**Enquête publique au titre de la déclaration
d'utilité publique pour servitude de passage et au
titre du code de l'environnement concernant la
demande présentée par le syndicat
d'alimentation en eau potable (SDAEP) des Côtes
d'Armor pour permettre la pose de canalisation
(interconnexion d'eau potable) entre Le Rhun sur
la commune de Camlez et "Pont Scoul" sur la
commune de Plouguiel.**

ENQUETE PUBLIQUE UNIQUE

Rapport d'enquête

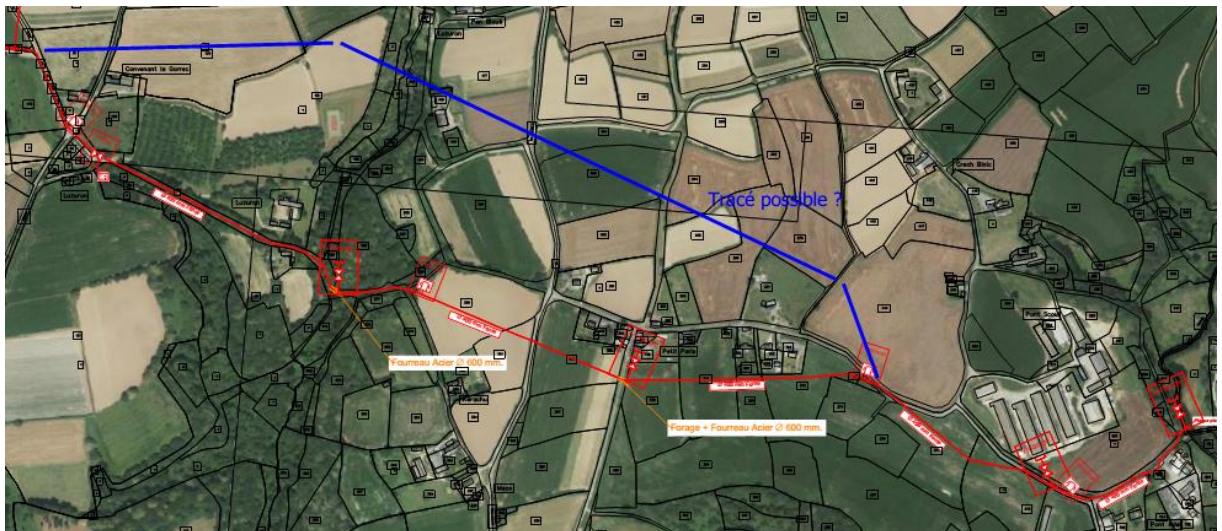
Sur les 27 parcelles traversées:

- Trois parcelles appartiennent à des personnes décédées. (Parcelle 79 et 101 section ZD01 sur Camlez et 89a-ZL01.
- Une parcelle n'est pas attribuée 87a-ZC01 Camlez (personne non trouvée)
- Cinq parcelles n'ont pour l'instant pas reçu un aval de leur propriétaire.

Je demande que le tableau fourni soit complété et que les conventions des propriétaires des 5 dernières parcelles me soient transmises.
